ふそう eCANTER の電気装置（メータークラスター）のリコールについて

リコール届出番号	5908	リコール開始日	令和 8 年 11 月 13 日
基準不適合状態にあると認める構造、装置又は性能の状況及びその原因	電動式駐車ブレーキ(EPB：Electric Parking Brake)の ECU において、ソフトウェアが不適切なため、EV システムを起動させる際のキーオン時にのみメータークラスターの電動式駐車ブレーキウォーニングランプ(橙色)が点灯せず、保安基準に適合しない。		
改善措置の内容	全車両、メータークラスターを対策仕様のソフトウェアに書き換える。

改 善 箇 所 説 明 図

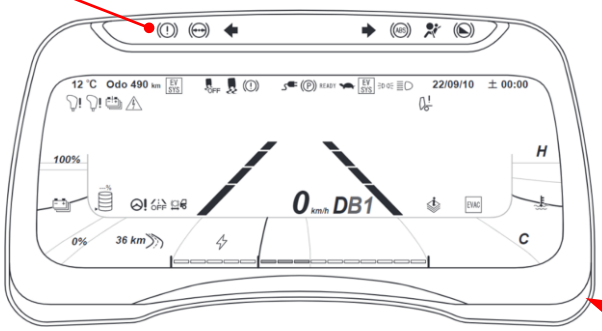
電動式駐車ブレーキ(EPB：Electric Parking Brake)のECUにおいて、ソフトウェアが不適切なため、EVシステムを起動させる際のキーオン時にのみメータークラスターの電動式駐車ブレーキウォーニングランプ(橙色)が点灯せず、保安基準に適合しない。

全車両、メータークラスターを対策仕様のソフトウェアに書き換える。
